# 川内原子力発電所 1号炉及び2号炉

## 標準応答スペクトルを考慮した地震動評価における 地下構造モデルの設定について (コメント回答方針)

2023年2月10日

九州電力株式会社

PS検層モデルによる伝達関数との比較

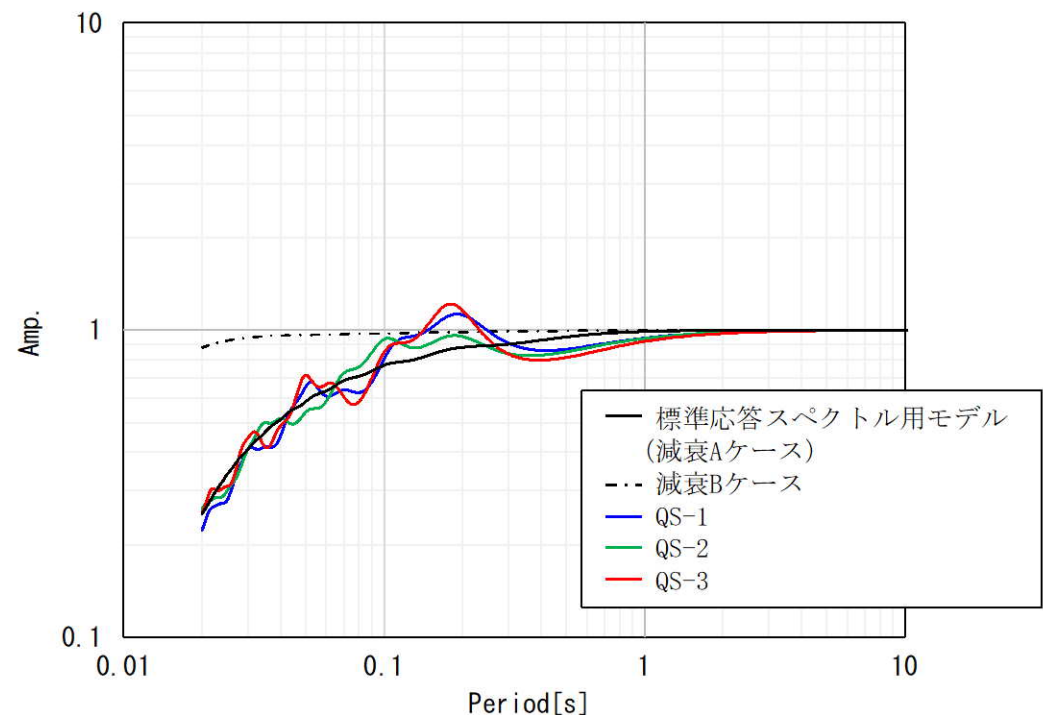
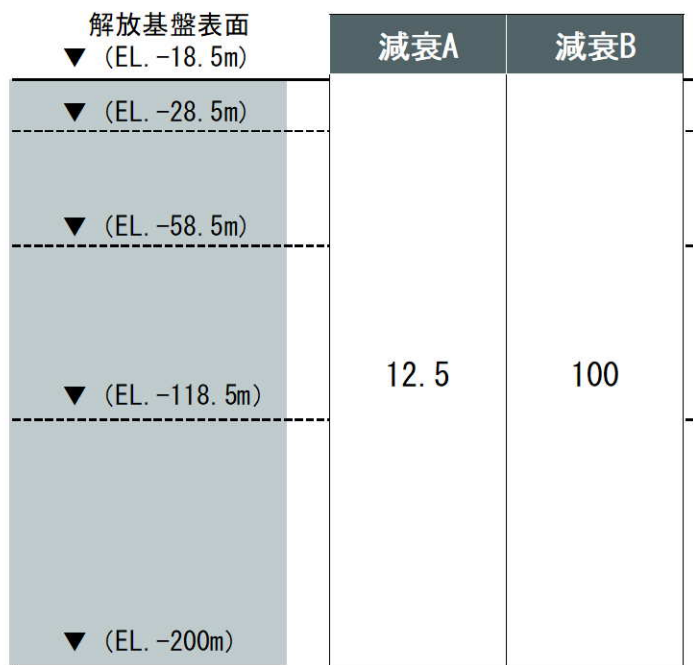
### ■ 第1103回審査会合におけるご指摘

- 地下構造モデルについて、地震観測記録等に見られる一部の周期帯におけるピークが適切に評価できていないことを踏まえ、検討すること。

- PS検層モデルによる伝達関数の一部の周期帯において、特徴的なピークを確認。
- 特徴的なピーク（水平：0.1~0.2秒付近）は、速度構造のコントラストによるものであると考えられる。
  - 標準応答スペクトル用モデルの地盤減衰（Q値）を大きくした場合でも、QS-1~QS-3の特徴的なピークを再現できないことから、地盤減衰（Q値）によるものではないと判断。【11頁参照】
  - PS検層モデルのVsを変更した検討の結果、特徴的なピークが低減されることから、速度コントラストの影響によるものであると判断。【12~14頁参照】

見直し前の標準応答スペクトルを考慮した地震動評価に用いる地下構造モデル

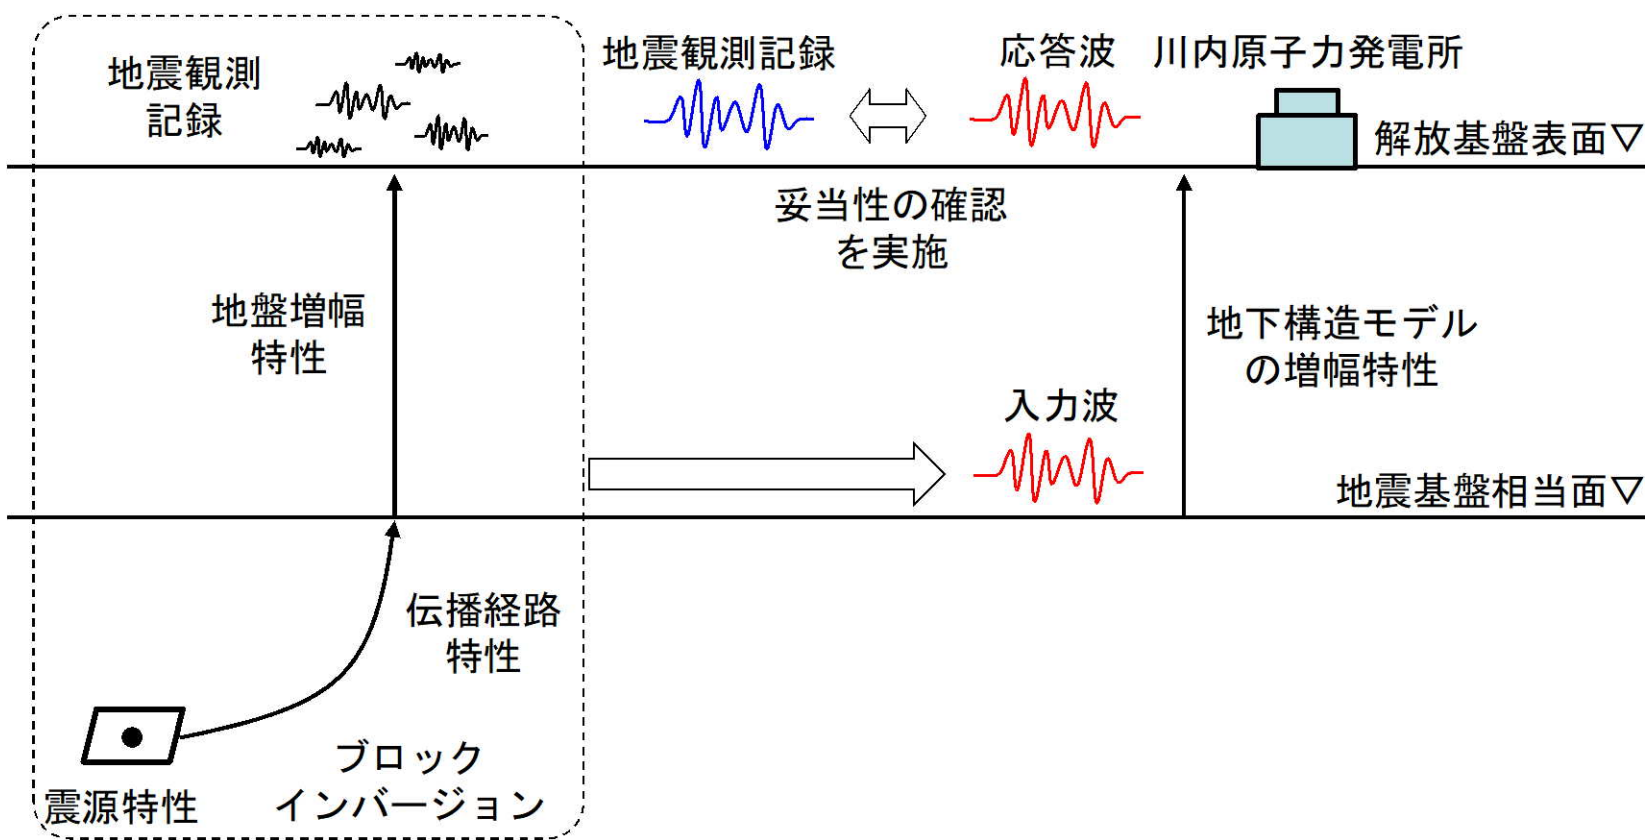
- 地下構造モデルの妥当性について、27頁の通り、EL. -200m以浅の範囲の地盤減衰（Q値）の見直しでは、特徴的なピークをカバーできないため、地下構造モデル全体で観測記録をカバーする方針に見直し。
  - 地下構造モデル全体の妥当性を「ブロックインバージョン結果を用いた地震波による確認」により確認する方針に見直し。
    - 地震基盤相当面からの地震波の伝播特性が反映されている個別の地震観測記録と直接比較するため、個別の地震波により地下構造モデル全体の妥当性を確認するよう方針を見直し。
- (1) 震源特性に伝播経路特性を乗じた地震波による確認
- 確認に用いる地震を選定し、友澤ほか（2021）<sup>1)</sup>によるブロックインバージョン結果の震源特性に伝播経路特性を乗じた地震基盤相当面における地震波を作成し、地下構造モデルを用いて一次元波動論により応答波を算出。
  - 算出した応答波と地震観測記録との比較により地下構造モデル全体の妥当性を確認。
- (2) 地盤増幅特性により引き戻した地震波による確認
- 網羅性の観点から、20地震の観測記録を用いて、友澤ほか（2021）によるブロックインバージョン結果の地盤増幅特性により引き戻した地震基盤相当面における地震波を作成し、地下構造モデルを用いて一次元波動論により応答波を算出。
  - 算出した応答波と地震観測記録との比較により地下構造モデル全体の妥当性を確認。

- 以下の地下構造モデルの妥当性を確認する。
